CODE NO.		MODEL NAME	12P2HF-B□-□-	-16Y
PATH :	Pot./Rotary/12mm/12P/Spec	DRAWING NO.	12P-16Y-03

可正欣有限公司
TOP-UP INDUSTRY CORP.

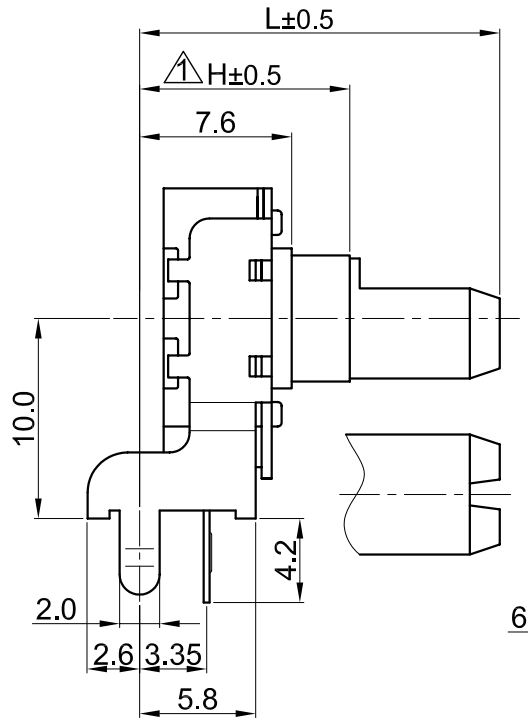
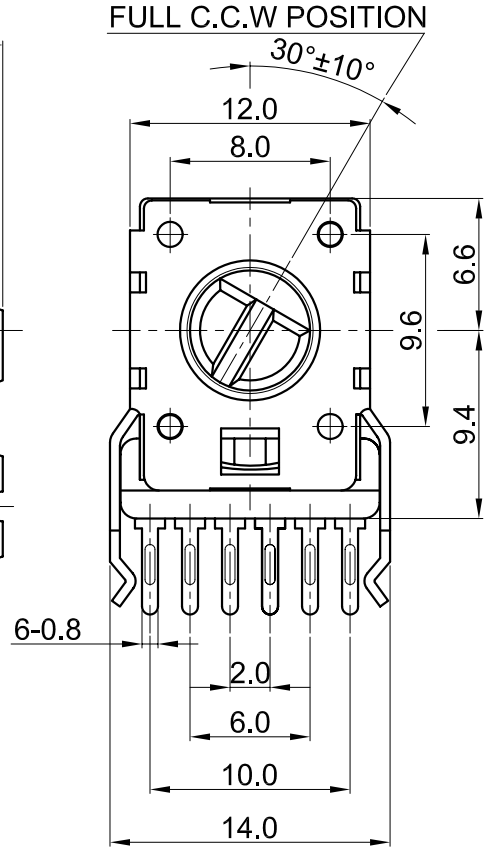
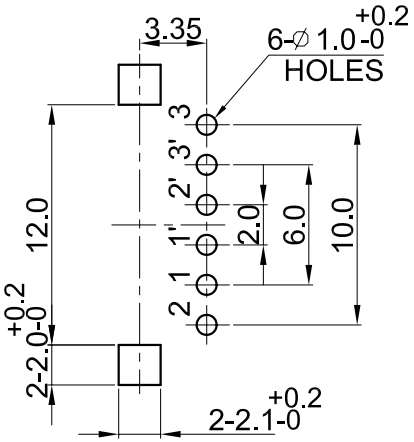
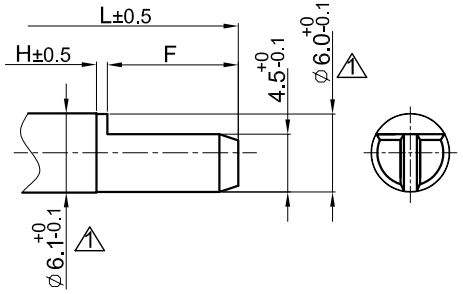
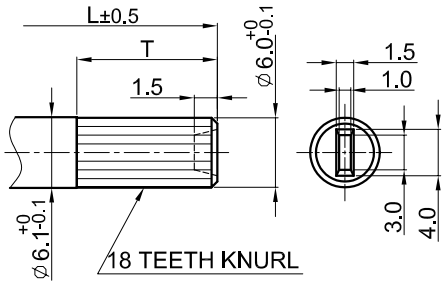
△			
△			
1	2006.2.16	zhou gui rong	品名更改,原:12P2HF-B□ - F- -16Y,circuit 形式更改.增加K軸形式及F軸長18F,36.2F
1	2006.2.16	zhou gui rong	尺寸公差更改,原:∅6.0±0.05,現:∅6.1 +0 -0.1 公差更改,原:∅6.0±0.1,現:∅6.0 +0 -0.1 ,增加H±0.5尺寸
